**Avis délibéré de la mission régionale d'autorité  
environnementale sur le projet de centrale photovoltaïque  
au sol porté par URBA 388 (filiale d'Urbasolar) et la  
Société du Pipeline Méditerranée-Rhône (SPMR) sur la  
commune de Vilette-de-Vienne (38)**

**Avis n° 2022-ARA-AP-1424 et 2022-  
ARA-AP-1425**

**Avis délibéré le 8 novembre 2022**

Figure 2: Plan d'implantation du projet d'environ 14,1 ha (source : étude d'impact)

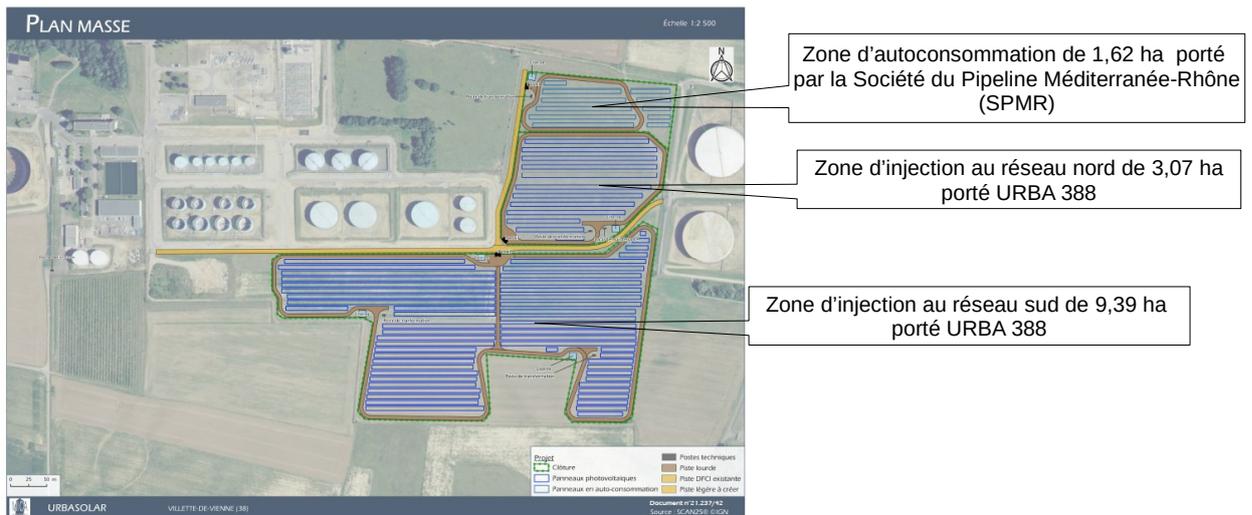
Le raccordement en souterrain de la centrale photovoltaïque au réseau électrique et ses incidences environnementales ne font pas l'objet d'une analyse approfondie<sup>9</sup>. Faisant partie du projet, ses caractéristiques et ses incidences doivent être présentées et évaluées de manière précise, même s'il relève d'une autre maîtrise d'ouvrage et d'un calendrier différent. Ce n'est pas le cas dans le dossier fourni et devrait l'être dès ce stade.

**L'Autorité environnementale recommande d'inclure dans le périmètre du projet et donc de l'étude d'impact, le raccordement au réseau électrique, fonctionnellement lié au parc photovoltaïque, d'évaluer ses incidences environnementales et de présenter les mesures prises pour les éviter, les réduire et si besoin les compenser.**
